Wprowadzenie nowych chłodnic oleju w silnikach ROTAX® typ 912, 912i oraz 914 (wszystkie wersje)

Wprowadzenie nowych chłodnic oleju (PN 886000/886002/886004) w silnikach ROTAX® typ 912, 912i oraz 914 (wszystkie wersje).

INSTRUKCJA SERWISOWA

Rys. 2

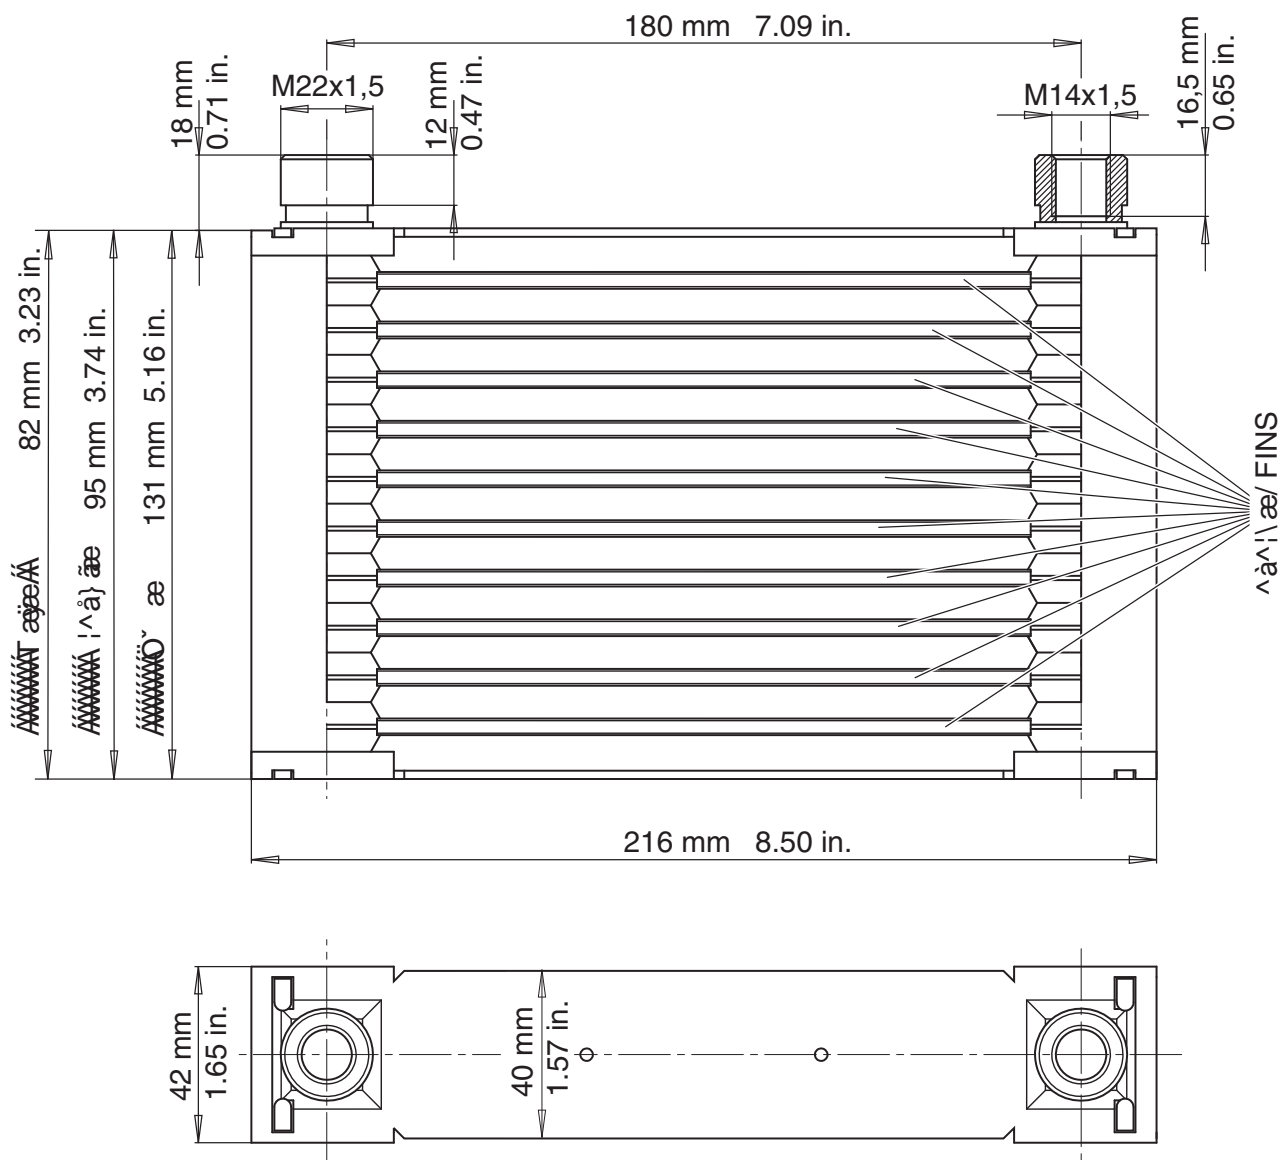
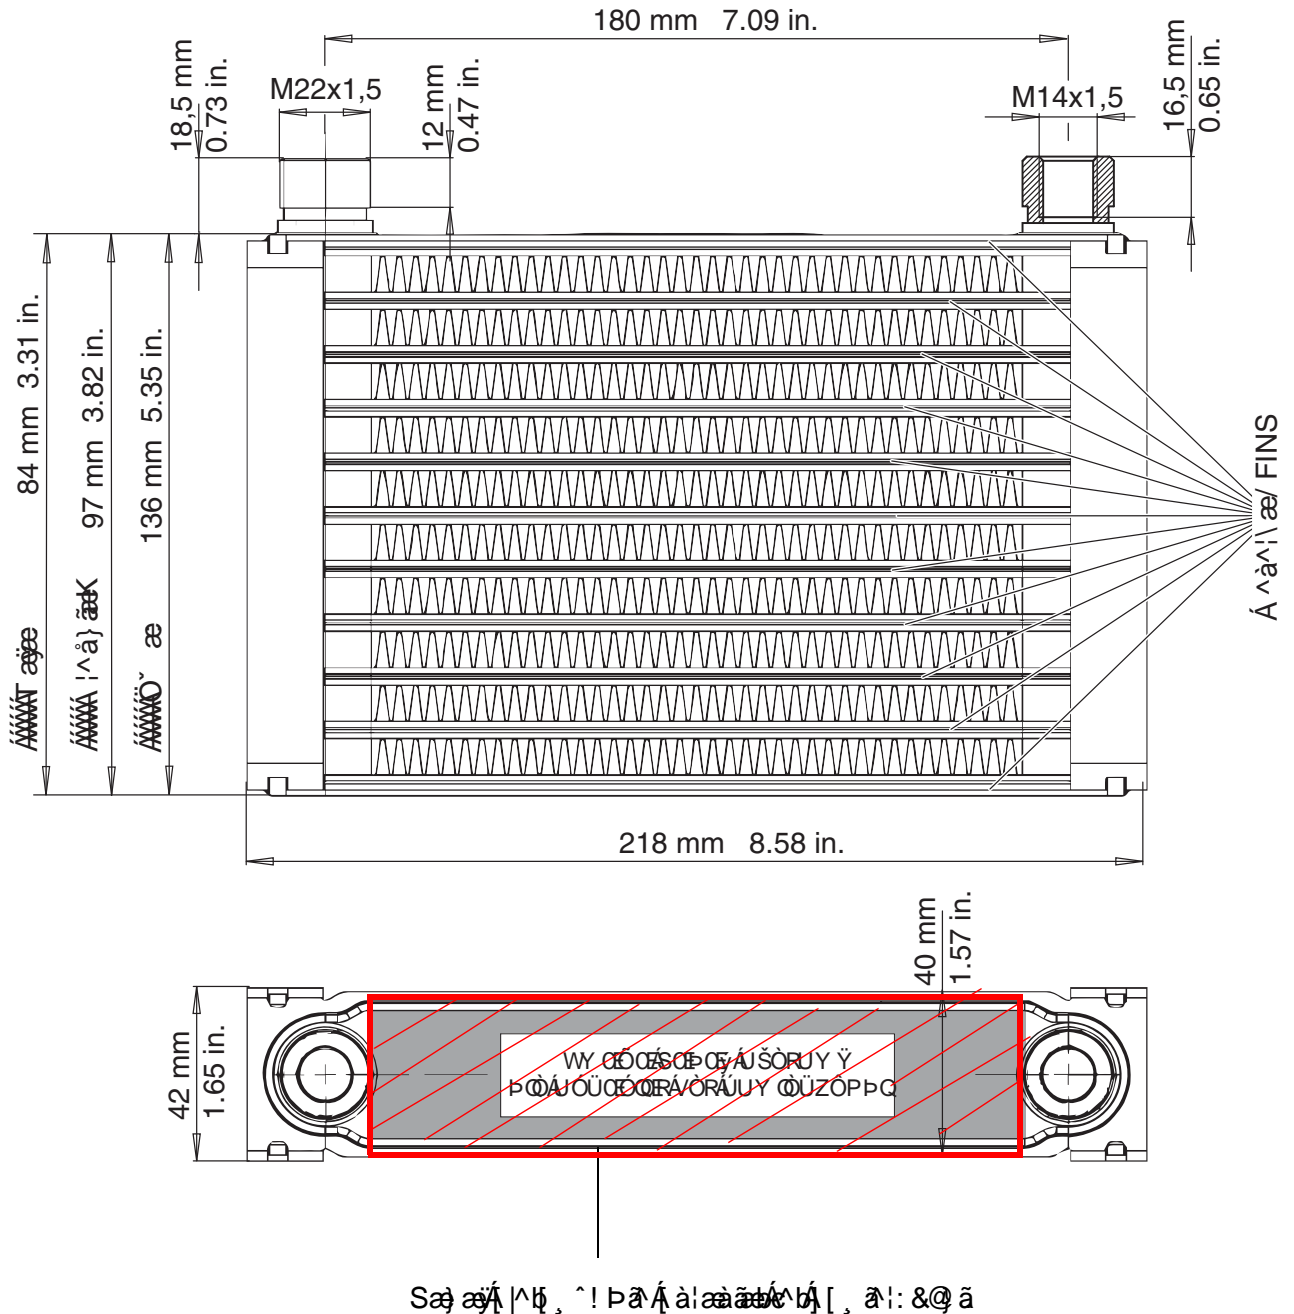
W trakcie ciągłego rozwoju produktu oraz standaryzacji wprowadzono nowe chłodnice oleju (PN 886000/886002/886004). W porównaniu do obecnie stosowanych chłodnic wprowadzono następujące zmiany:

- Modyfikacja wymiarów chłodnicy
- Zwiększenie ilości żeber

-patrz zmodyfikowane wymiary zewnętrzne jak na Rys. 2.

Jakiegolwiek modyfikacje chłodnicy oleju SA niedopuszczalne.
